**AVIS RELATIF A LA PROTECTION
CONTRE LES EVENTUELS EFFETS NOCIFS ET NUISANCES
PROVOQUES PAR LES RAYONNEMENTS NON IONISANTS
GENERES PAR DES ANTENNES EMETTRICES STATIONNAIRES**

Commune : LIEGE - Exploitant : PROXIMUS

Référence exploitant : 41TAG_00

Rapport n° 1083 / 2023

Figure 2 : Vue en plan des installations d'antennes dans un rayon de 300 mètres autour de l'installation faisant l'objet de la demande d'avis

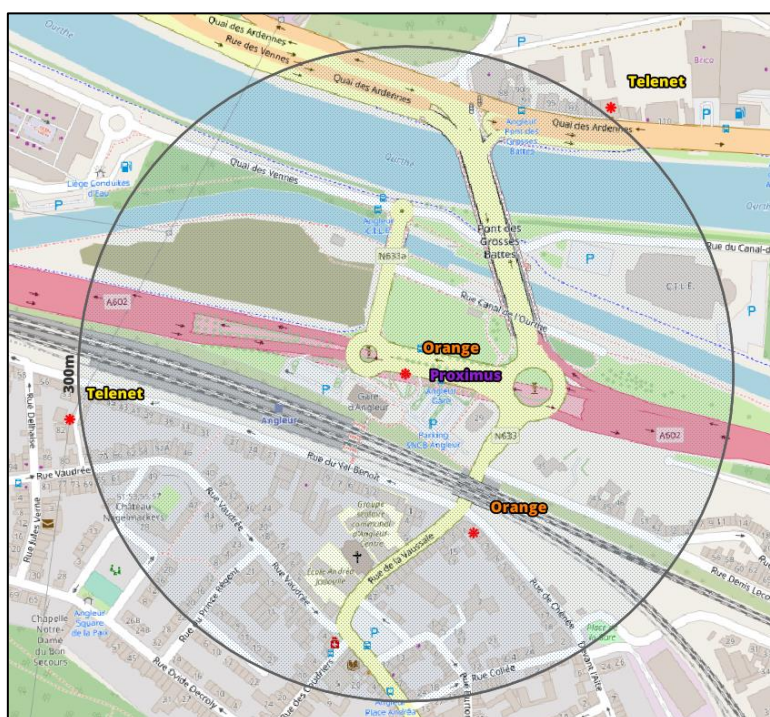
Compte tenu du nombre d'installations localisées dans la figure 2, il apparaît que l'intensité du rayonnement électromagnétique généré, dans les lieux de séjour situés à proximité de l'installation référencée dans le paragraphe 2, par l'ensemble des antennes émettrices stationnaires de l'ensemble des exploitants du même site d'antennes émettrices stationnaires respecte la limite fixée à l'article 4, § 2 du décret.
